Asunto: Solicitud autorización modificadorio contrato 030 CENAC Regional Popayán 2022

INFORME NOVEDADES No. 01

CONTRATO DE OBRA N.º 030 DE 2022

MANTENIMIENTO DE BIENES INMUEBLES DEL HANGAR DE TRANSPORTES,
UBICADO EN LAS INSTALACIONES DEL BAAAS EN EL AEROPUERTO
INTERNACIONAL EL DORADO, ENTRADA SEIS VIA CATAM - BOGOTÁ
VIGENCIA 2022

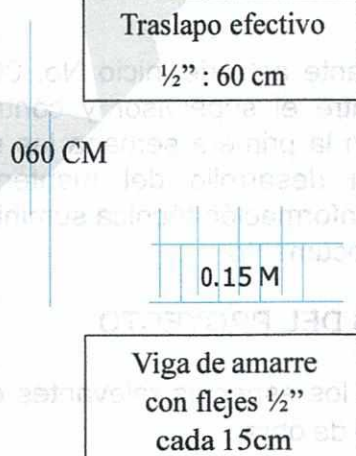
- a. Se realizaron apliques en la placa el día 08-06-22 donde se evidencio la falta de aceros y mallas que permitieran la flexibilidad de la estructura, los cuales provocaron las grietas y fisuras existentes en la placa.

- b. Se realizaron apliques en la viga de amarre y muro en concreto posterior el día 10-06-22 donde se evidencio la falta de aceros y mallas en la viga y falta de traslapes en muros que permitieran la flexibilidad y amarre de la estructura y los cuales provocaron las grietas y fisuras existentes en estos elementos.

Refuerzo sin traslazo efectivo

Viga de amarre sin flejes de refuerzo

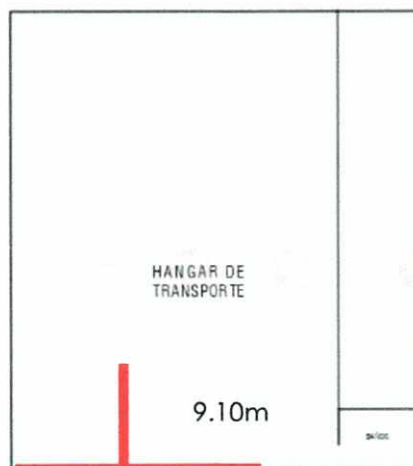
problemática actual de malos olores y rebose de los sólidos por la tubería y sifones de los baños.

8. También como actividad complementaria de investigación se realizó previamente el día 07-06-22. el desmonte de aparatos sanitarios y la demolición del enchape de baños para el sondeo y cambio de tubería de la red sanitaria de los baños.

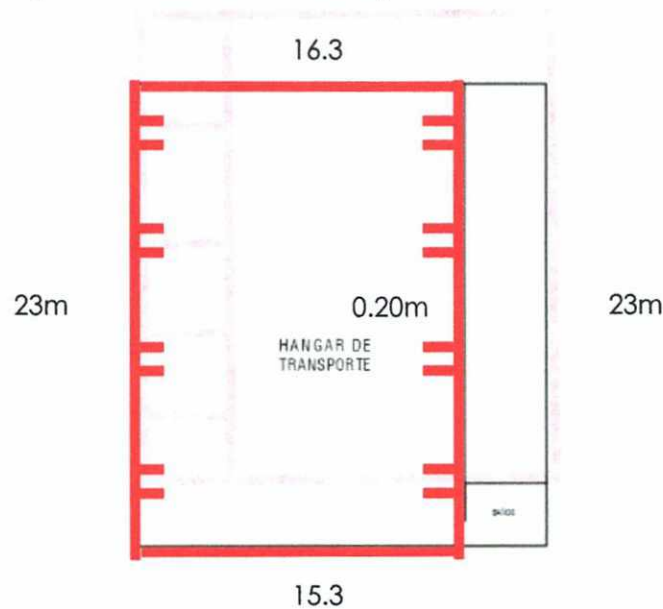
3.1.2.MANTENIMIENTO Y REPARACIÓN DE MURO DE BLOQUE EN CONCRETO: Se reduce cantidad contratada de 40.6 m² a 26.88 m², se evidencia necesidad de construcción de muro posterior nuevo de (12.5m*2.15m).

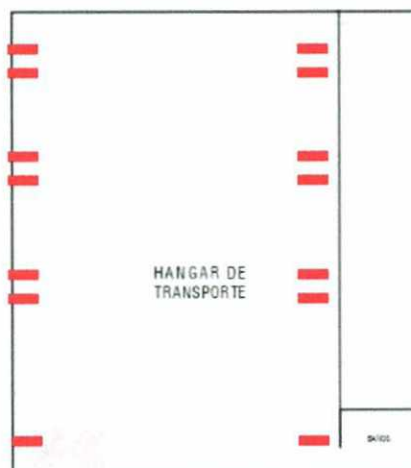
3.2.1. REPARACIÓN DE GRIETAS Y FISURAS EN LOSAS: Se reduce cantidad contratada de 164.5 m a 80.8 m, se evidencia necesidad de reparación de grietas y fisuras en placas de muros perimetrales y unión de columnas metálicas con placa en concreto (23m+16.3m+23m+15.3+3.2).

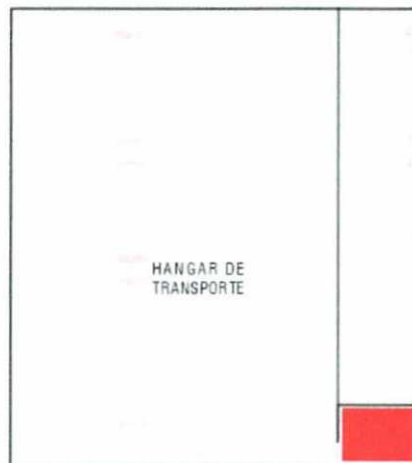
3.4.1. MANTENIMIENTO DE TUBERIAS SANITARIAS: Se reduce cantidad contratada de 100 ml a 16.4 ml, cambio de 2 puntos de sanitarios de lavamanos y 2 puntos de orinales y cambio de red sanitaria de salida según identificación de problema sanitario externo y no interno, cambio de alcance de este ítem.

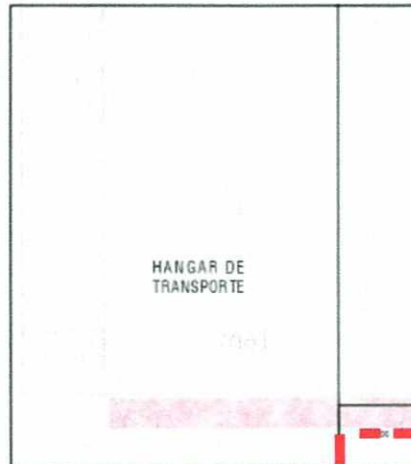
3.5.1. DESMONTE Y REINSTALACIÓN DE PUERTAS: Se genera actividad nueva por necesidad de desmonte y reinstalación de 3 puertas en baños por mal cierre y desplome.

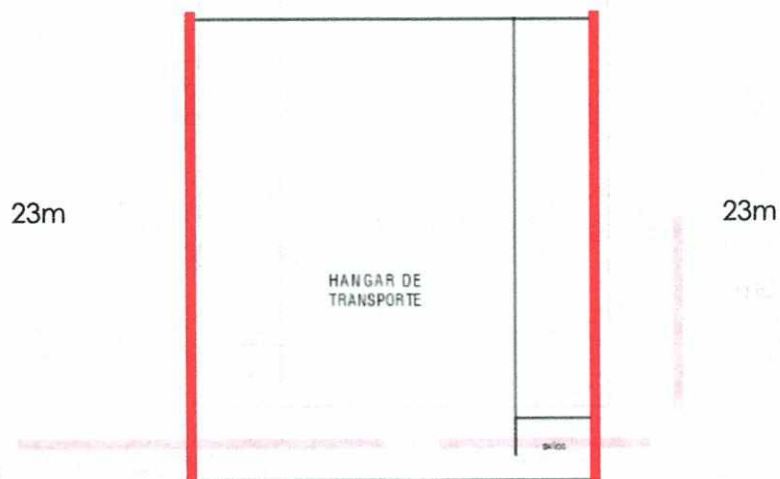
3.5.2. MANTENIMIENTO CAMBIO Y REEMPLAZO DE CANALES METÁLICAS: Se genera actividad nueva por necesidad de mantenimiento de 46 ml de canales metálicas de cubiertas en evidente deterioro y sin utilidad alguna actual.

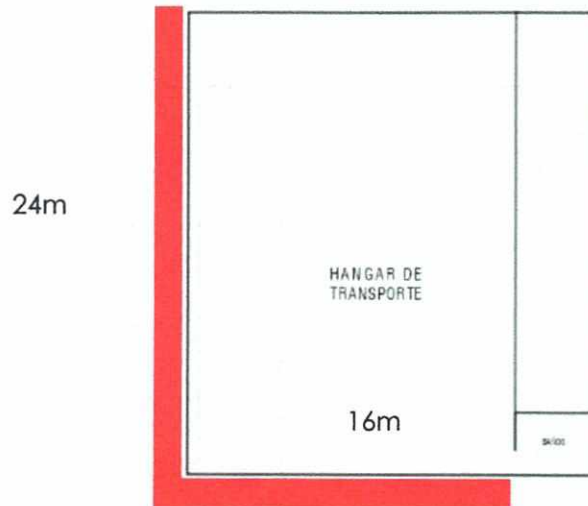
3.5.3. ANDEN EN CONCRETO A: 0.60M*H0.10M*L:X: Se genera actividad nueva por necesidad de 40 ml de andén por deterioro del andén y sin utilidad alguna actual.

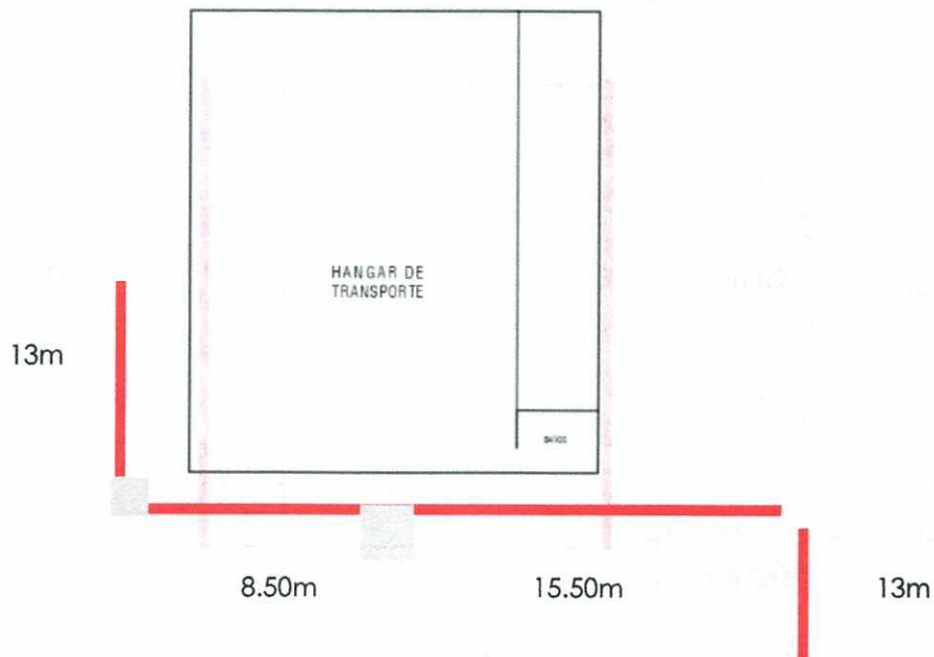
3.5.4. EXCAVACIÓN MANUAL EN MATERIAL COMUN: Se genera actividad nueva por necesidad de excavación manual de 33.6 m³ para instalación de tubería sanitaria e investigación de red existente.

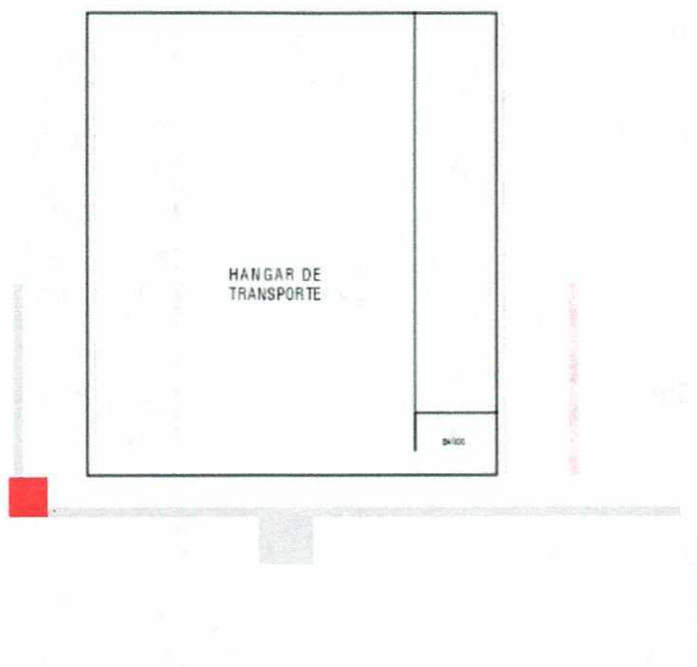
3.5.5.CAJA DE INSPECCIÓN 0.80M*0.80M*0.80M: Se genera actividad nueva por necesidad de 1 caja de inspección de para rebose de desarenador y el mejoramiento de los niveles de salida de las aguas lluvia.

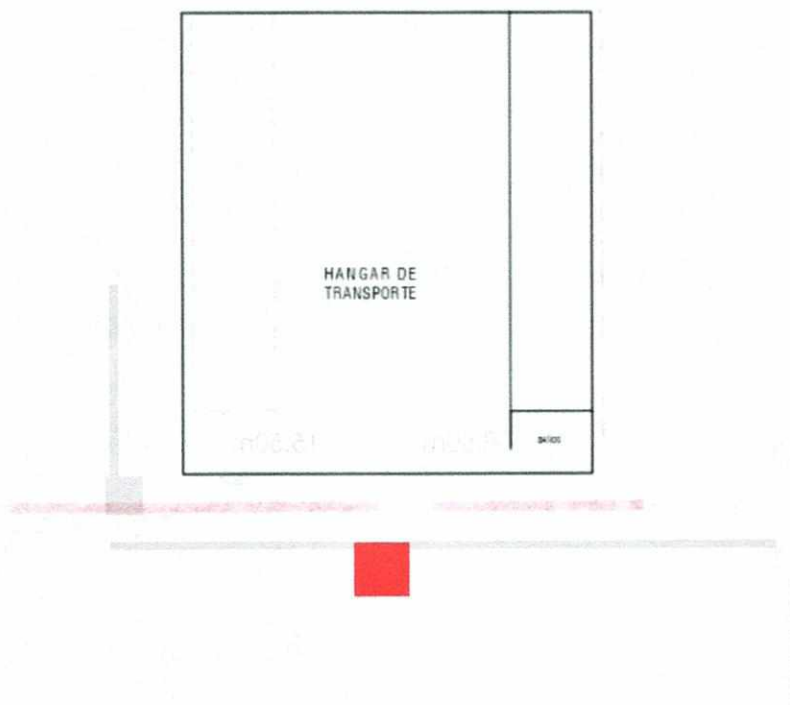
3.5.6.DESARENADOR EN MAMPOSTERIA: Se genera actividad nueva por necesidad de 1 desarenador donde se recojan todas las aguas lluvias evitando la descarga de estas a la red de alcantarillado y evitando la problemática del drenaje de residuos de la base.

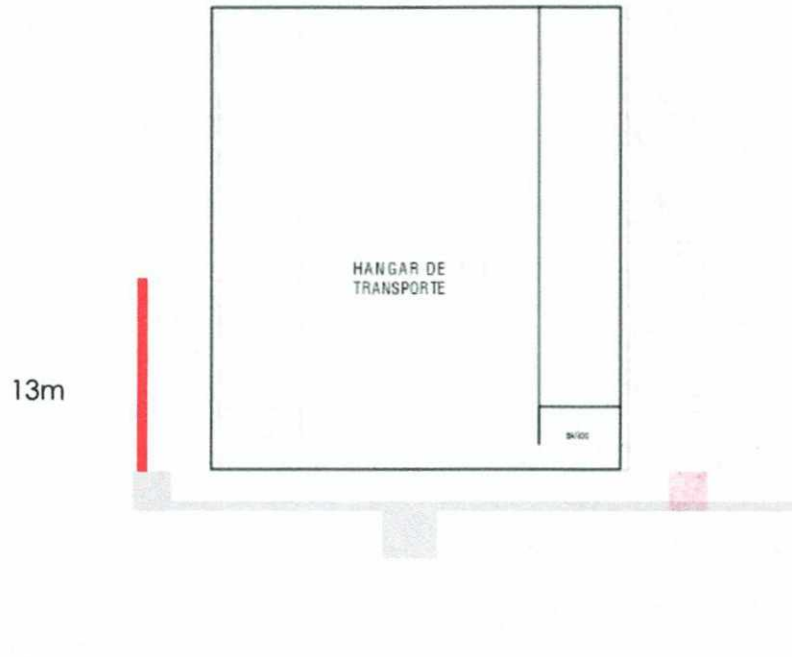
3.5.7. SUMINISTRO E INSTALACIÓN DE TUBERÍA SANITARIA DE 4": Se genera actividad nueva por necesidad de 13m de tubería para arreglo de pendiente de red de aguas lluvias existente.

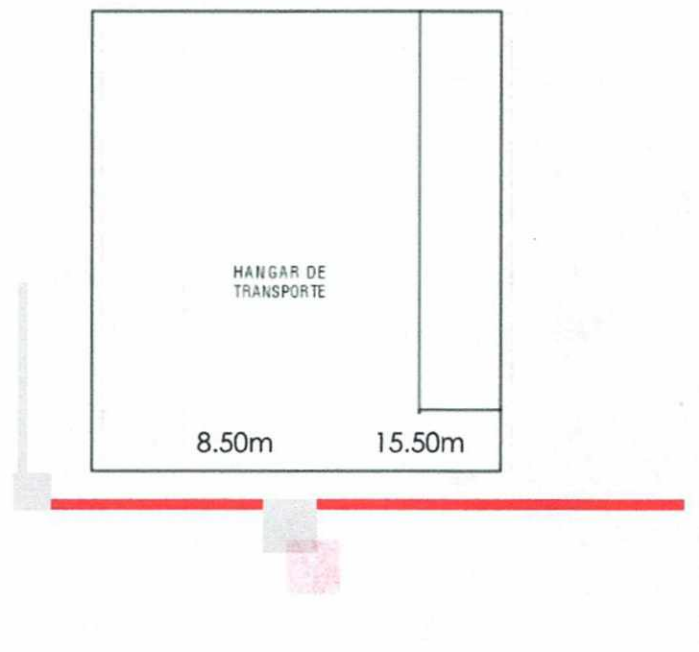
3.5.8. SUMINISTRO E INSTALACIÓN DE TUBERÍA SANITARIA DE 8": Se genera actividad nueva por necesidad de 24m de tubería para reconducción de aguas lluvias existentes.

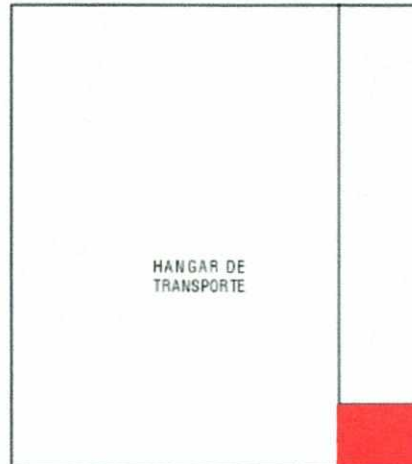
3.5.9. SUMINISTRO E INSTALACIÓN DE ENCHAPE PARA BAÑOS: Se genera actividad nueva por necesidad de 20.95m² de enchape para baños por demolición de estos para cambio de puntos sanitarios e inexistencia de formato existente.
